Service Information Sheet- January 13, 2005

AE 497 W

Circuit details: Q 701, C 701 and additional protection diode 1 N 4148 or similar.
 Schaltbildauszug: Q 701, C 701 und die zusätzliche Schutzdiode 1 N 4148 o. ähnlich
 (weitere Unterlagen sind unter www.hobbyradio.de/Amateurfunk) herunterzuladen

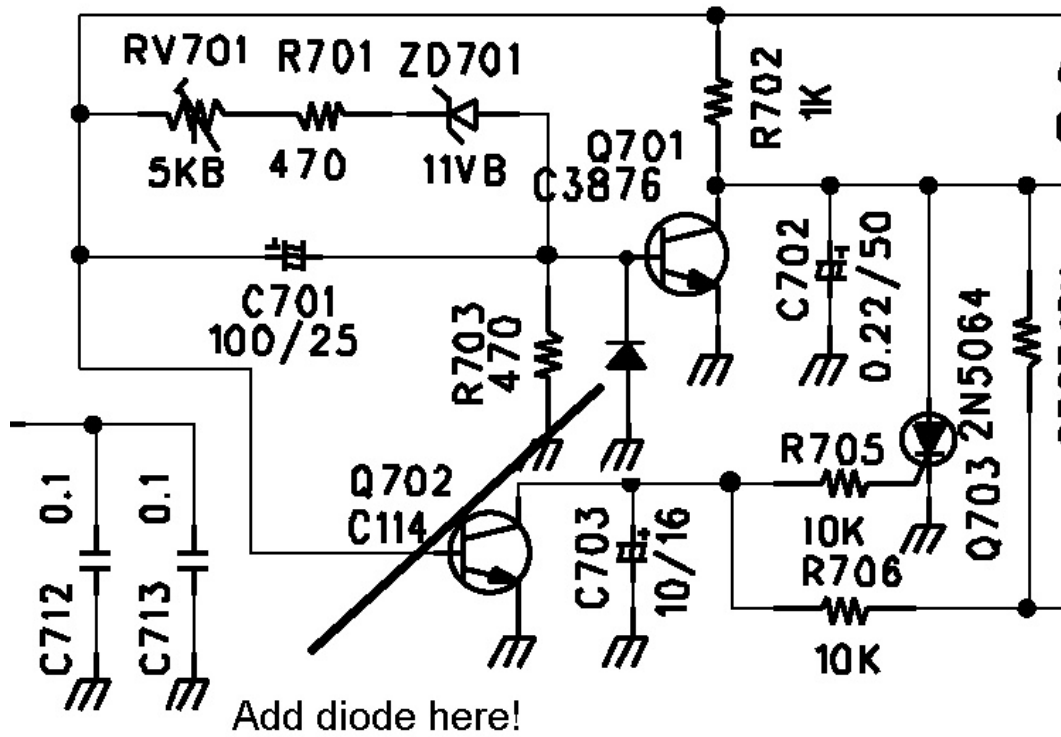
- Problem:** In some cases the internal 13.2 V power supply can become defective.
- Reason:** A capacitor (C 701), which normally should smooth the internal voltage during power up, can under certain circumstances cause a negative pulse to transistor Q 701, when users disconnect the radio from the 230 V power by pulling the cable out of the 230 V outlet, while the radio is still switched on. In the most worst case, this negative pulse can destroy the transistor.

- To prevent the transistor from damaging, an additional diode 1 N 4148 or similar should be inserted according to attached drawing and photo.

- Problem:** In einigen Fällen kann unter ungünstigen Umständen ein Defekt an der eingebauten Stromversorgung auftreten.
- Ursache:** Ein Kondensator (C701), der normalerweise einen weichen Einschaltvorgang bewirkt, kann unter Umständen beim Unterbrechen der Stromversorgung einen negativen Impuls an Transistor Q 701 abgeben. Dies kann passieren, wenn man den 230 V Stromstecker aus der Steckdose zieht, während das Funkgerät selbst noch eingeschaltet ist. Dieser Impuls kann den Transistor Q 701 beschädigen.

- Lösung:** Bei defektem Gerät muss in jedem Fall Transistor **Q 701 (SMD Typ)** ersetzt werden. Diese Arbeiten darf nur ein qualifizierter autorisierter Servicetechniker vornehmen. Kontaktieren Sie dazu Ihren Lieferanten. Öffnen Sie nie ein Gerät, wenn Sie nicht über qualifizierte Fachkenntnisse verfügen und im Umgang mit unter Netzspannung stehenden Geräten vertraut sind. Bei Öffnen des Gerätes besteht die Gefahr von Stromschlägen, da Teile des 230 V Netzteil intern zugänglich sind. Um weiteren Defekten vorzubeugen, ist eine Schutzdiode nach Angaben der Zeichnung und des Photos einzubauen.

The Photo shows the best mounting point for the protection diode. The position of the eventually defective transistor Q 701 is hidden on the photo just behind the upright standing resistor.

Das Foto zeigt den günstigsten Einbaupunkt für die Schutzdiode. Die Position des möglicherweise defekten Transistors Q 701 ist durch den stehenden 39 Ohm Widerstand im Foto verdeckt.
